**Dodatek č. 1 ke Smlouvě o dílo č. 2020/OŽR/1359 „Rekonstrukce cestní sítě v parku Jiřího Kárena, Praha 10“**

ZL č. 1 – zvýšení nivelety chodníků a materiálová změna

ZL č. 2 – nový vstup do parku

NÁVRH PROVEDENÍ ŽEJVNĚNÉ  
 PLOCHY, SEVEROVÝCHODNÍ VSTUP  
 DO PARKU JIRŤHO KARENA

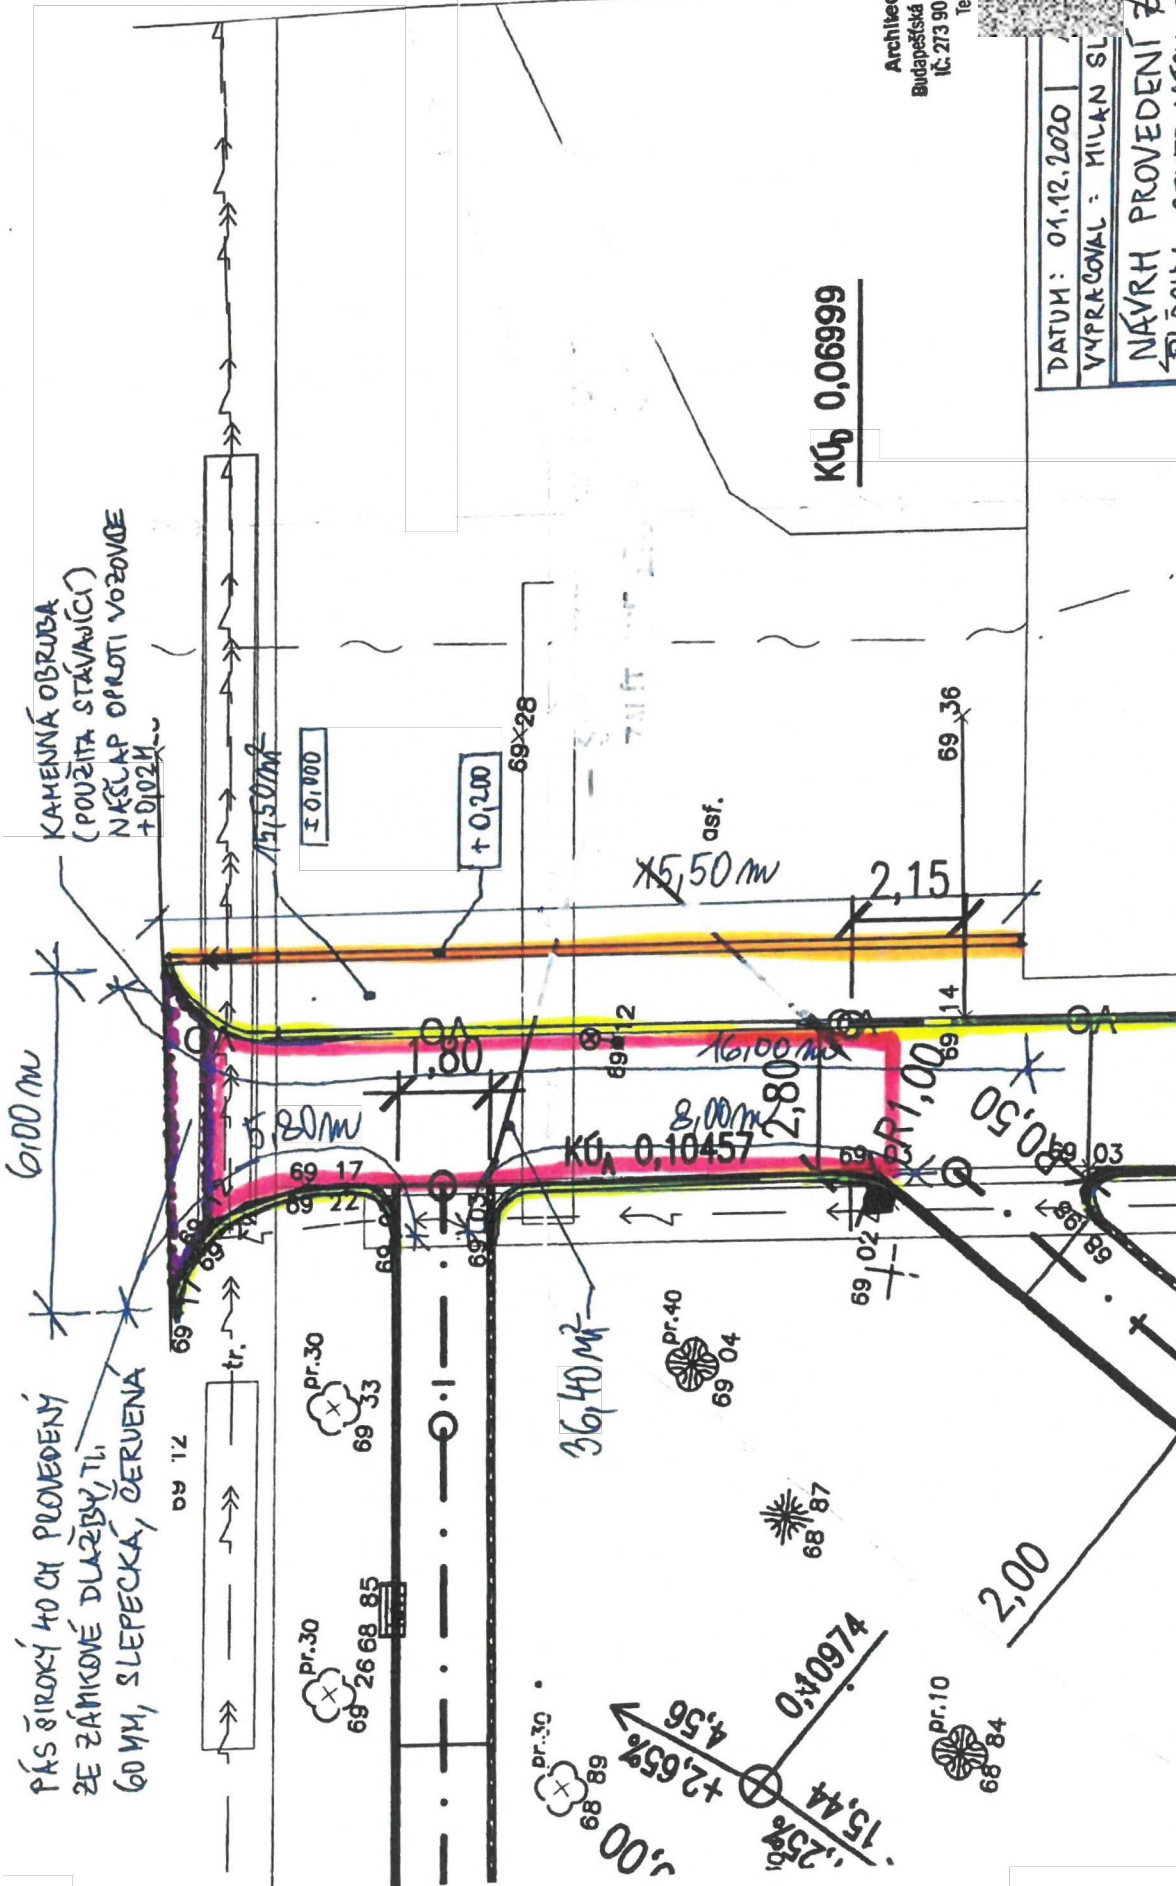
06.12.2020		
<b>Odkazy na specifikaci:</b>	Rozpočet ke Změnovému listu č. 2 (2 strany)			
<b>na výkresy:</b>	Návrh provedení zpevněné plochy, SV vstup do parku (1 A4)			
<b>na rozpočtové podklady:</b>	Smlouva o provedení stavby č. 2020/OŽR/1359 ze dne			
<b>na jinou část smlouvy:</b>	02.10.2020			
Počet připojených listů specifikací:	3 strany	Návrh (nákras) provedení: 1 strana		
<b>Předmět změny:</b>				
<p>1) Z důvodu nevypracovaného projektu u severovýchodního vstupu do parku Jiřího Karena, bylo dohodnuto, že chybějící chodník (větev „D“) včetně napojení na chodníky (větev „A“ a „F“) a vyústění na místní komunikaci (ul. Na Třebešíně), budou provedeny zcela identicky jako ostatní chodníky a napojení na místní komunikace, zpevněné plochy. Jediným rozdílem je zřízení silničních obrub (výšky 300 mm) podél chodníku (větev „D“), kterým se má zabránit parkování vozidel podél vstupu do parku. Tyto silniční obrubníky budou usazeny na niveletu vrchní hrany obrubníku +0,200 m nad původní vozovkou.</p>

<b>Popis a zdůvodnění změny:</b>				
<p>V průběhu provádění prací bylo zjištěno, že SV vstup do parku Jiřího Karena není vyprojektován. Povrch chodníku v této části parku není díky stáří konstrukce chodníku ve stavu odpovídající bezpečné chůzi po komunikacích pro pěší. Navíc v této části před zahájením prací parkovala vozidla, která bránila vstupu do parku. Záměrem stavebníka je mimojiné zabránit parkování vozidel ve vstupu do parku. (viz návrh půdorysu/situace Nové zpevněné plochy u SV vstupu do parku - Příloha č. 1 tohoto Změnového listu č. 2).</p> <p>Všechny práce a tedy i položky rozpočtu spojené s vytvořením Nové zpevněné plochy a nového vstupu do parku odpovídají schváleným položkám rozpočtu včetně jednotkových cen. Vyjma nových položek/dodávek, které si dohodnuté úpravy vyžadují.</p>				
vícepráce - Nový vstup do parku: 85.723,90 Kč bez DPH				
<b>Změna celkem: vícepráce 85.723,90 Kč bez DPH</b>

ŽEJVNĚNÁ PLOCHA ZE  
 ZÁMKOVÉ DLAŽBY 200/100/60 MM  
 PŘÍRODNÍ, ROVNĚ

- ▬ OBRUBNÍK CHODNÍKOVÝ 250/80/1000 MM
- ▬ OBRUBNÍK SILNÍČNÍ 300/150/1000 MM
- SLEPECKÁ DLAŽBA, ČERVENÁ TL 60MM OHRANIČENA Z VNĚJŠÍ STRANY KAMENNOU DLAŽBOU
